Por medio de la presente se hace entrega de un original, copia y cd, de las respuestas a la nota **DEIA-DEEIA-AC-0003-2001-2021**, correspondientes al Estudio de Impacto Ambiental, Categoría II, titulado **“REHABILITACION DE CARRETERA HACIA EL FUERTE SAN LORENZO, DISTRITO DE COLÓN, PROVINCIA DE COLÓN”**, cuyo promotor es **MINISTERIO DE OBRAS PÚBLICAS (MOP)** a desarrollarse en el Corregimiento de Cristóbal y Distrito de Colón, Provincia de Colón.

Ver planos siguientes. Los mismos se muestran por tramos para mayor apreciación de los mismos.

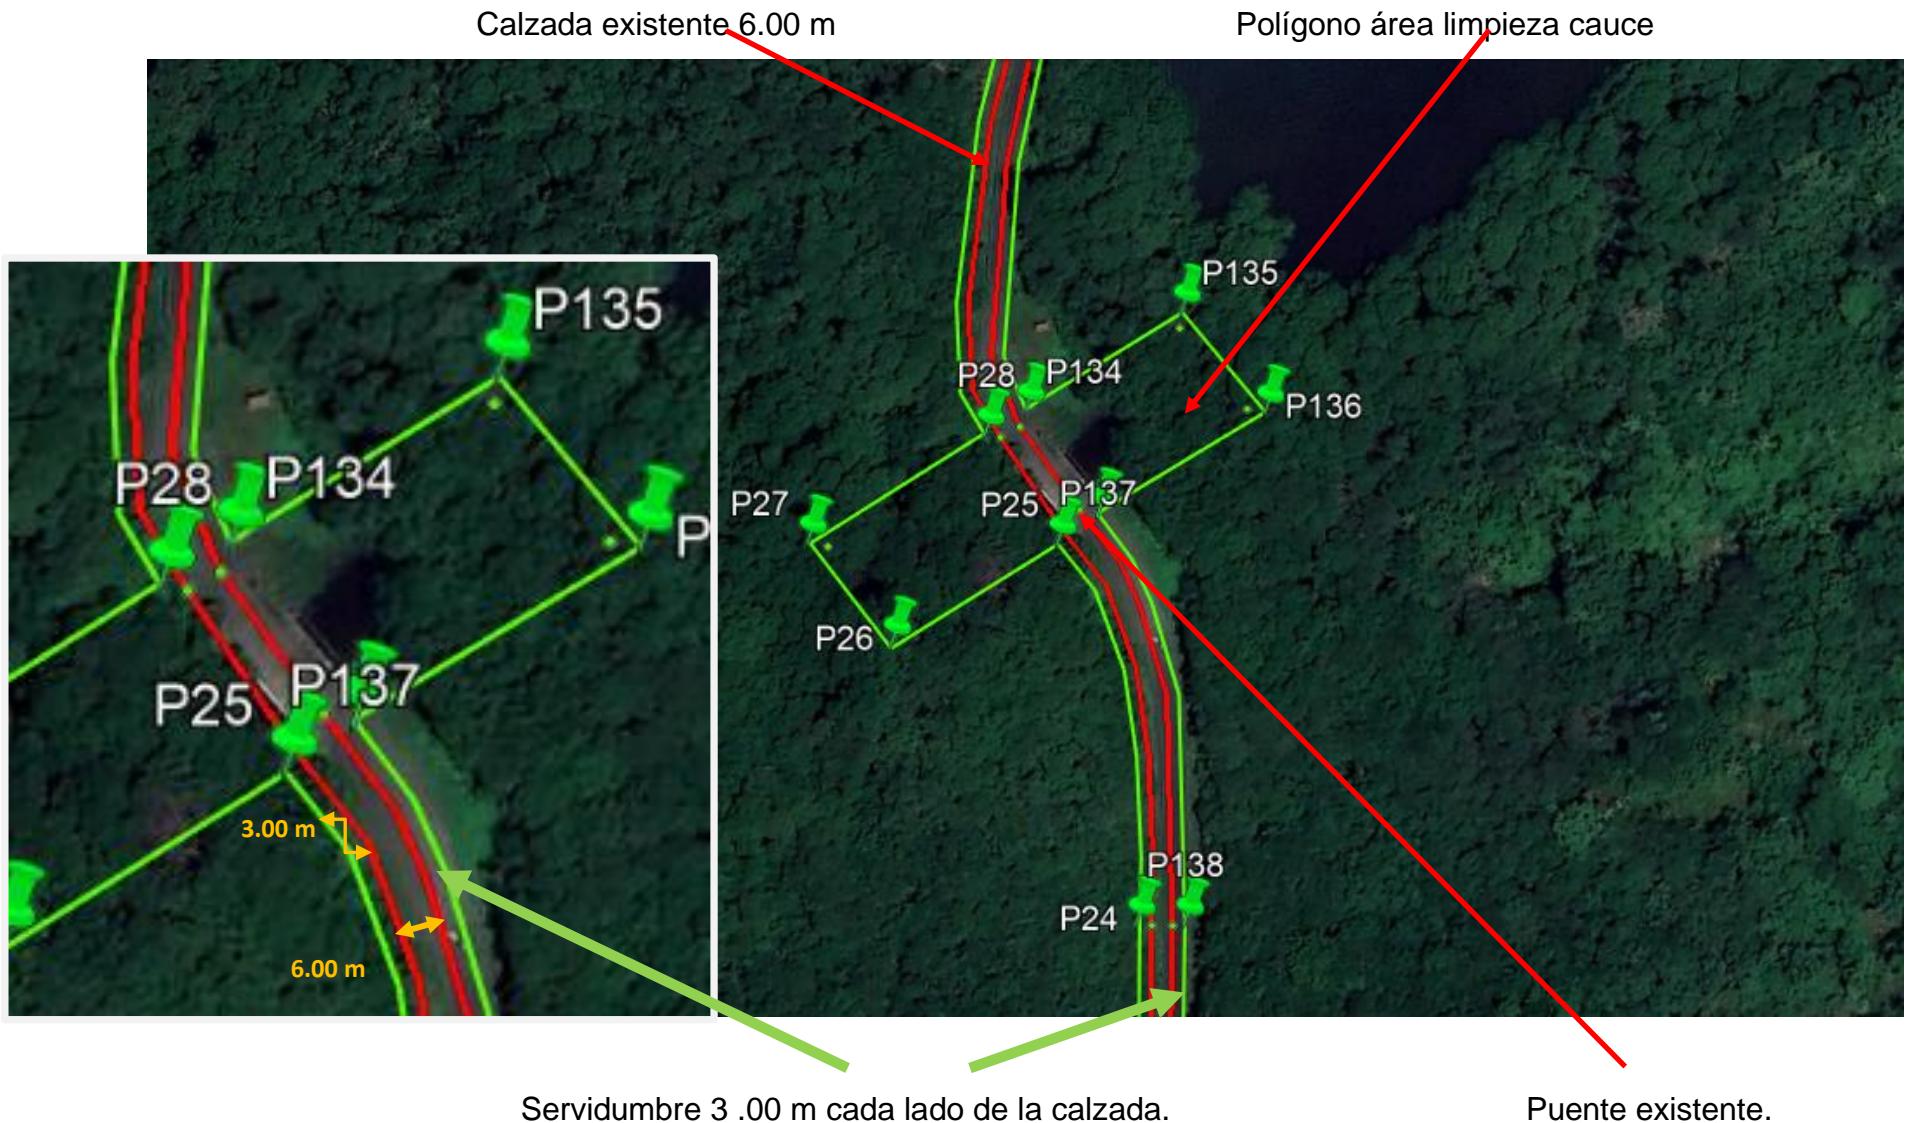
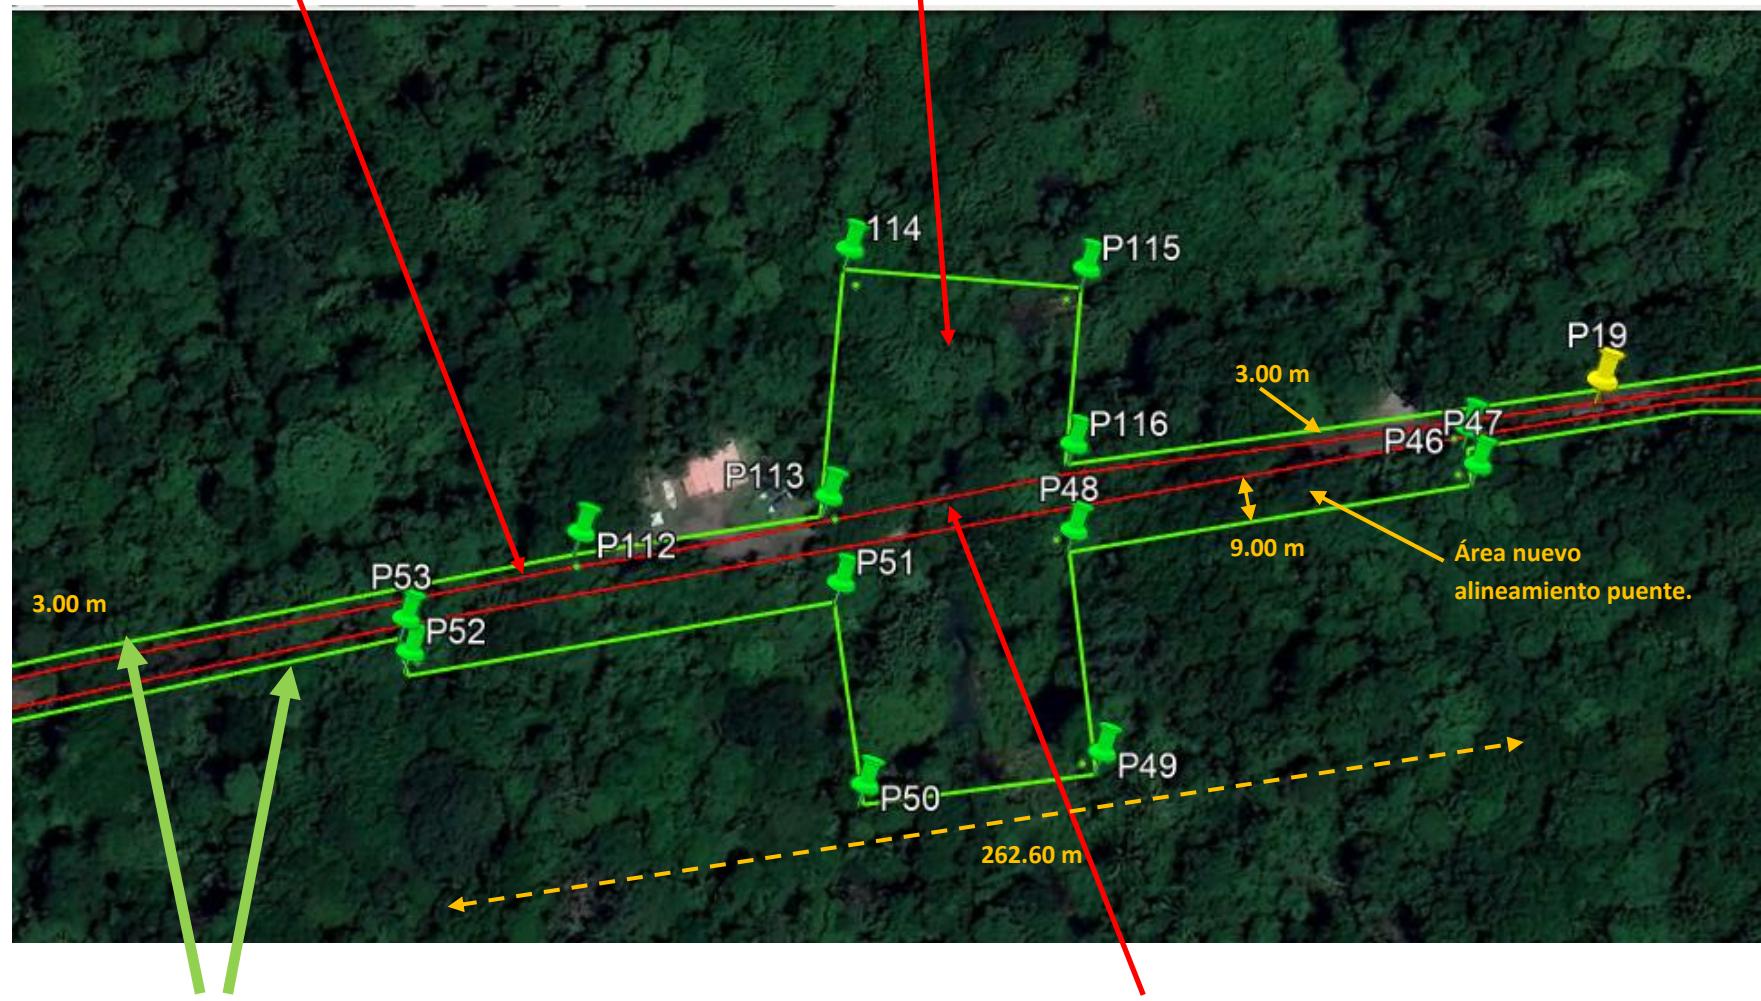
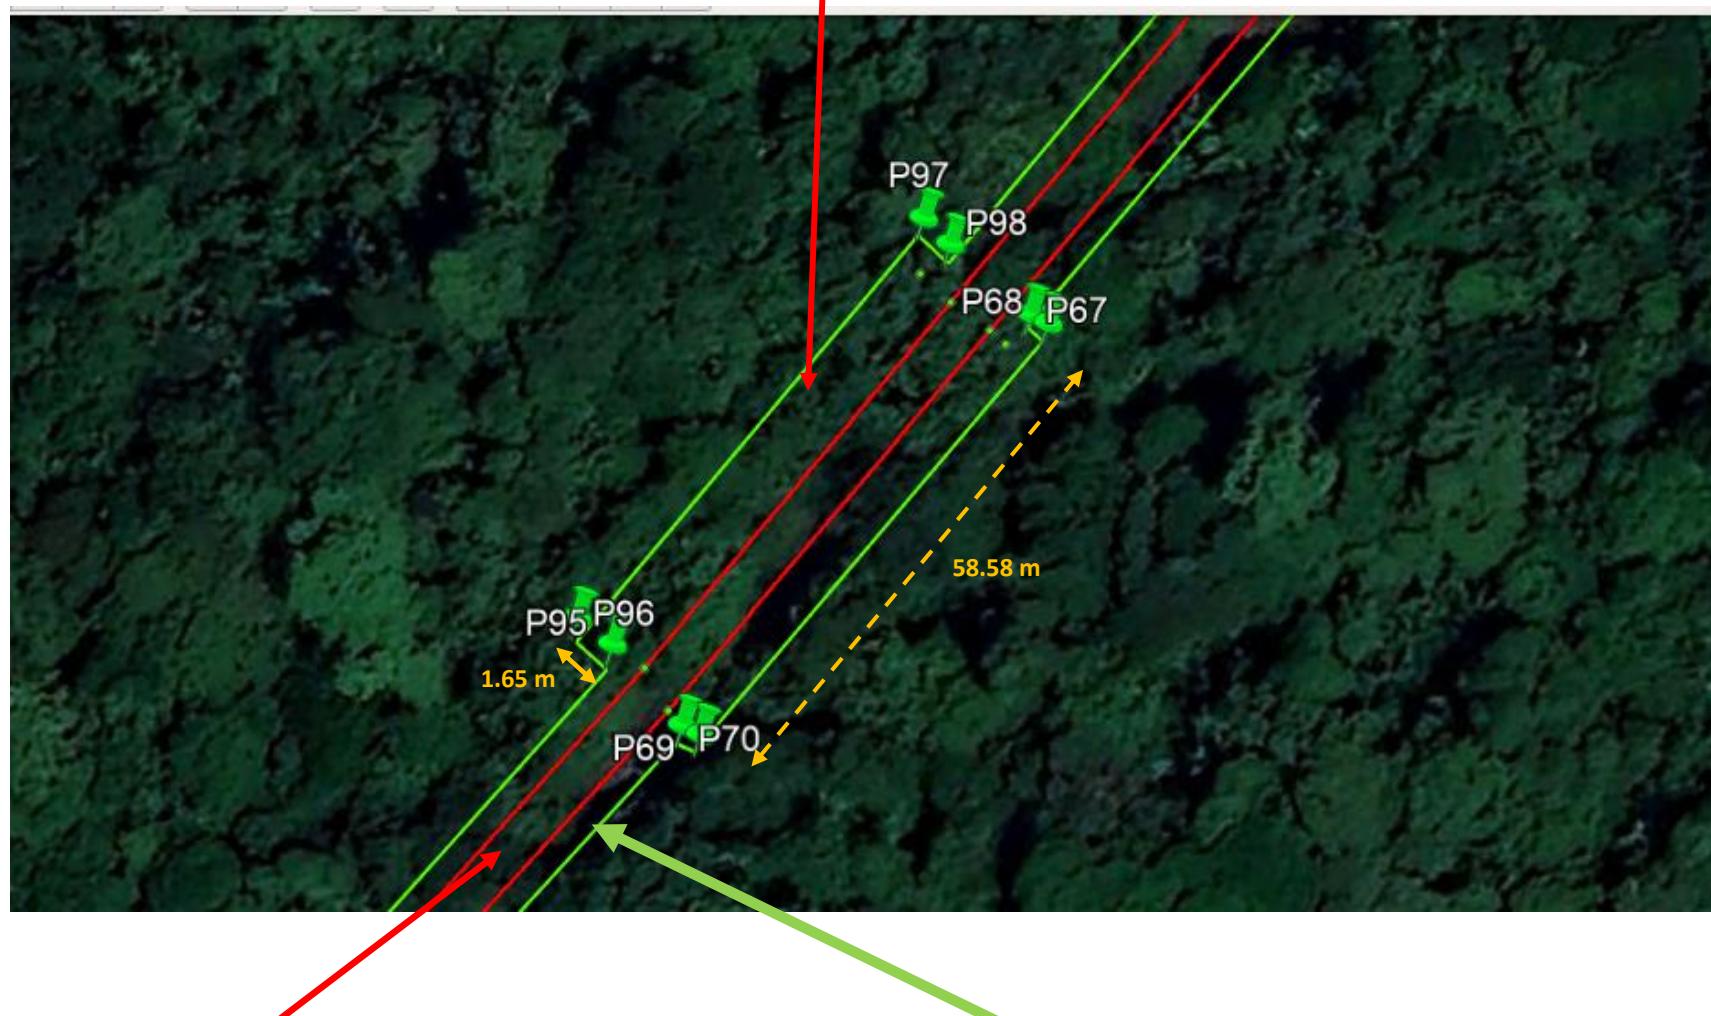
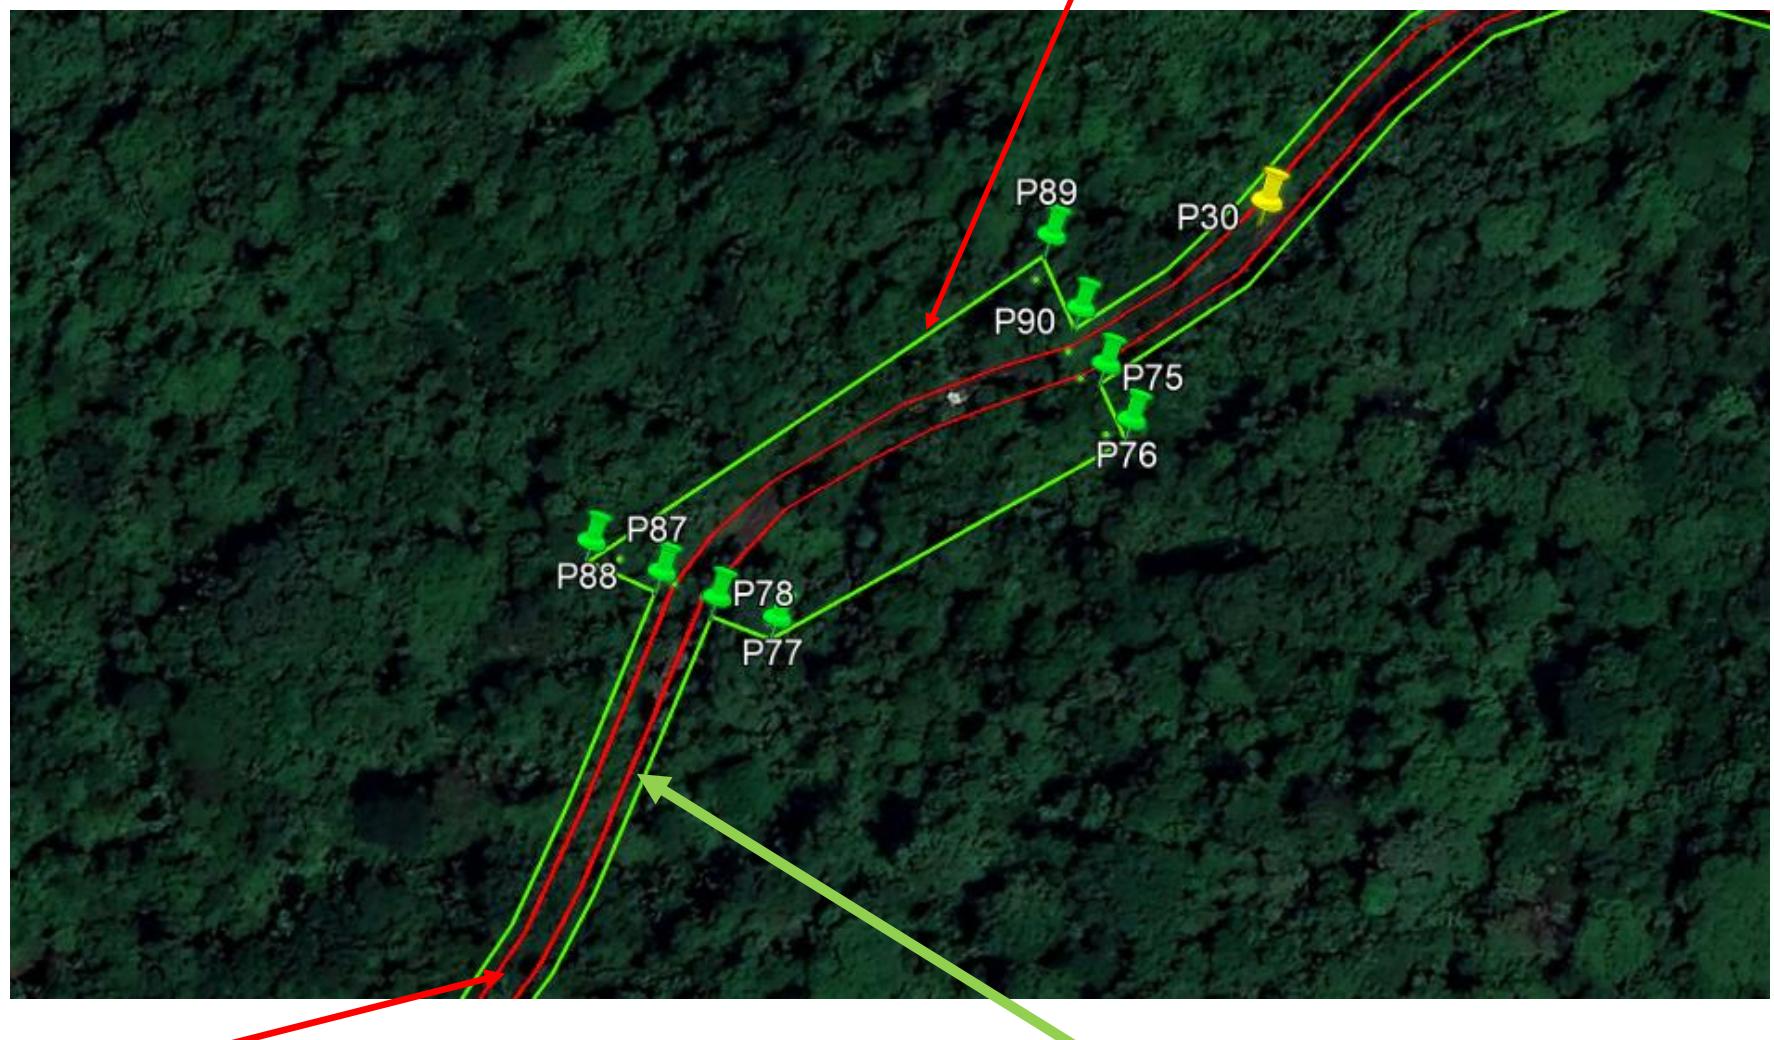
- b. Presentar planos y/o mapa donde se visualice de forma clara el área total del proyecto con la reducción del área de influencia del proyecto.
- c. Presentar Cuadro 5.9 Desglose de trabajo a lo largo del trayecto, donde se especifique la información considerando la reducción de las medidas (ancho) de la carretera.

Inicio de proyecto. 0 k+ 000 m

Tramo Puente San Lorenzo 1

Tramo Puente San Lorenzo 2

Tramo Puente sobre Rio Arenal – Construcción de alineamiento nuevo de puente.

Calzada existente 6.00 m

Polígono área limpieza cauce.

Tramo Punto crítico 1

Ensanche de 1.65 m, para estabilización de terreno y cambio de tubería.

Tramo Puente sobre Río Las Lajas y Punto Crítico 2

Polígono área de limpieza de cauce

Calzada existente 6.00 m.

Servidumbre de 3.00 m a cada lado de la calzada

Tramo hacia embarcadero. Ancho total 11.50 m.

Tramo final del proyecto estación 16 k 000 m.

Estacionamiento existente, se le instalará carpeta de hormigón asfáltico.
